Ministero della Transizione Ecologica
Commissione Tecnica PNRR-PNIEC

Parere n. 60 del 16/09/2022

Progetto	<p><i>Istruttoria Valutazione Impatto Ambientale</i></p> <p>“Progetto per la realizzazione di nuovo impianto fotovoltaico di potenza nominale pari a 90 MW, e delle relative opere di connessione alla RTN, da realizzarsi nel Comune di Foggia (FG)”</p> <p>ID_VIP: 7433</p>
Proponente	<p>TEP RENEWABLES (FOGGIA 4 PV) S.R.L.</p>

ID_VIP 7433 “Progetto per la realizzazione di nuovo impianto fotovoltaico di potenza nominale pari a 90 MW, e delle relative opere di connessione al la RTN, da realizzarsi nel Comune di Foggia (FG)”. “Istruttoria VIA”

Figura 9: da tavola A89_IT_19_PG_FOGGIA4_SA-T13_Rev0_Cumulo_con_altri_impianti

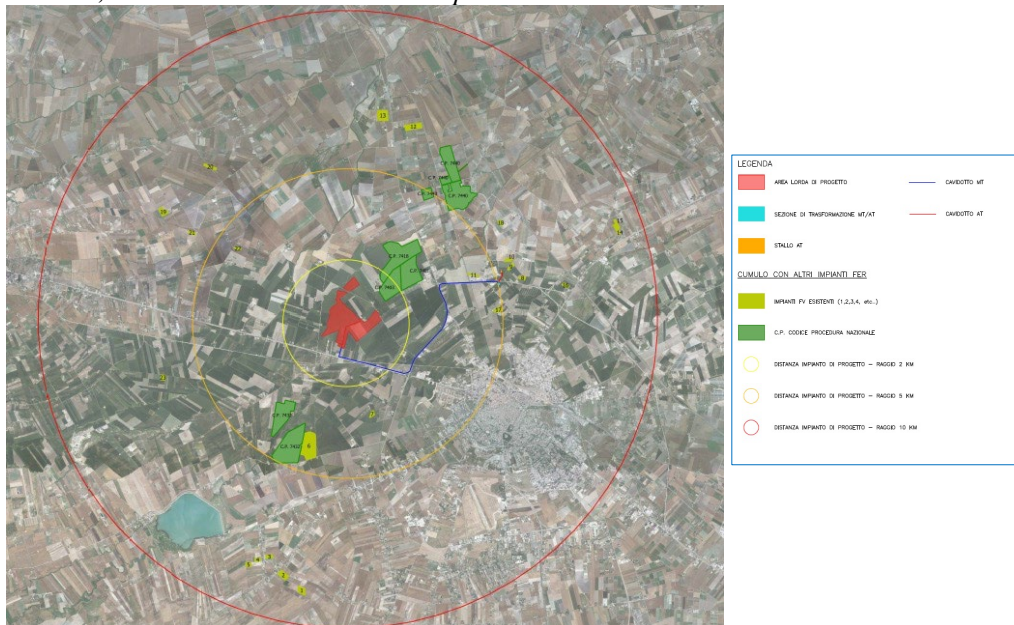
Dato che le informazioni fornite dal Proponente relativamente alla presenza di progetti per la produzione di energia rinnovabile (FER) nell’area di studio sono state ritenute insufficienti, la Commissione ha chiesto ulteriori approfondimenti. Ad integrazione, il Proponente ha prodotto una tavola dedicata **all’Effetto cumulo**⁵, di cui si riporta di seguito uno stralcio (Figura 9) e da cui risultano, con riferimento alla data del 10.05.2022 (SIA) i seguenti impianti fotovoltaici:

Tali impianti sono collocati su mappa all'interno di tre buffer costruiti a partire da un raggio variabile pari, rispettivamente a 2, 5 e 10 km di distanza dall'impianto in esame”.

Figura 10: impianti FER in un buffer di 5 km verificati dalla Commissione (l'area evidenziata in azzurro si riferisce al progetto 7403 distante 478,01 m. dal presente progetto 7433)

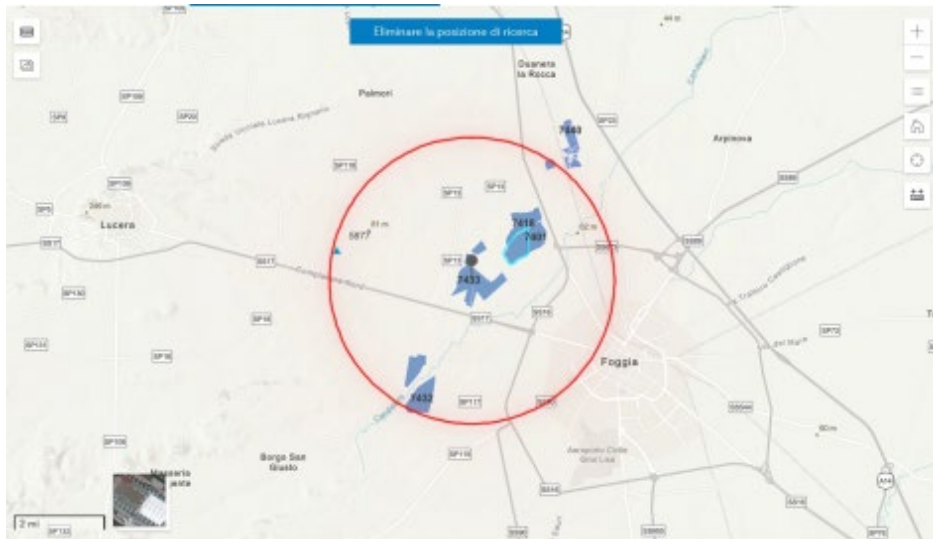
Per quanto attiene i potenziali impatti cumulativi, la Commissione ha effettuato una verifica d’ufficio sul portale pubblico Atlaimpianti del GSE https://atla.gse.it/atlaimpianti/project/Atlaimpianti_Internet.html

constatando che l'analisi fornita dal Proponente corrisponde a realtà e che un campo eolico relativamente vicino (5877), ancora in fase di autorizzazione e con una potenza pari a circa 198 MW, si trova a circa 5 Km di distanza.

A seguito dell'analisi documentale e delle verifiche effettuate, la Commissione ritiene che gli impatti cumulativi dovuti alla presenza di altri impianti FER siano trascurabili.
